**CONCEPTO TÉCNICO No CT - 4658**  
**Revisión de Estudio Particular de Respuesta Local**  
**de Amplificación de Ondas Sísmicas**  
**Artículo 7 - Decreto 193 de 2006**

**ENTIDAD SOLICITANTE:** Curaduría Urbana 4  
**LOCALIDAD:** 13. Teusaquillo  
**BARRIO:** Ciudad Salitre nororiental  
**PROYECTO:** Capital Towers  
**DIRECCIÓN:** Av. Esperanza No. 51-38 y Cra 51 No. 22C - 23  
**UPZ:** 109. Ciudad Salitre Oriental  
**TIPO DE RIESGO:** Sísmico  
**EJECUTOR:** Ing. Carlos Restrepo  
**FECHA DE EMISION:** Febrero 15 de 2007

El presente concepto técnico corresponde a la segunda revisión realizada por la Dirección de Prevención y Atención de Emergencias, del “Estudio de microzonificación sísmica para el proyecto a construirse en la avenida La Esperanza No. 51-38 de Bogotá”, que se remite como estudio sísmico local, en cumplimiento a lo estipulado en el Decreto 193 de 2006.

Figura 2. Espectro de diseño Capital Towers

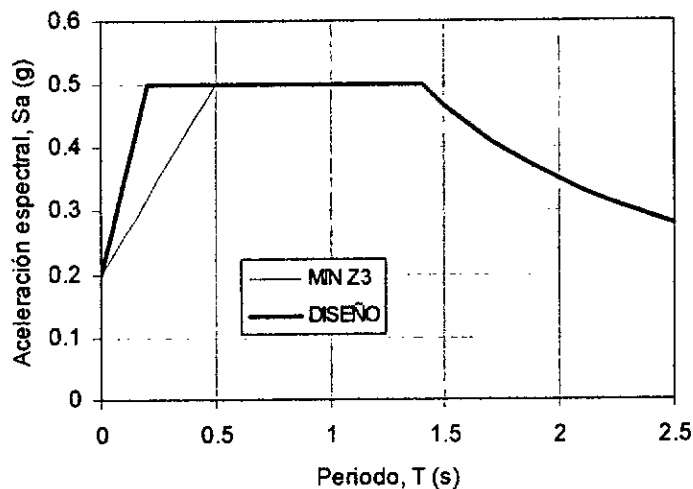
### 5.8 Para todas las zonas, el espectro de diseño obtenido no puede ser menor que el espectro mínimo establecido para cada zona en la Microzonificación Sísmica de Bogotá.

El espectro de diseño recomendado no es inferior al mínimo exigido de la Zona 3 de la Microzonificación Sísmica de Bogotá.

El estudio CUMPLE con este requerimiento.
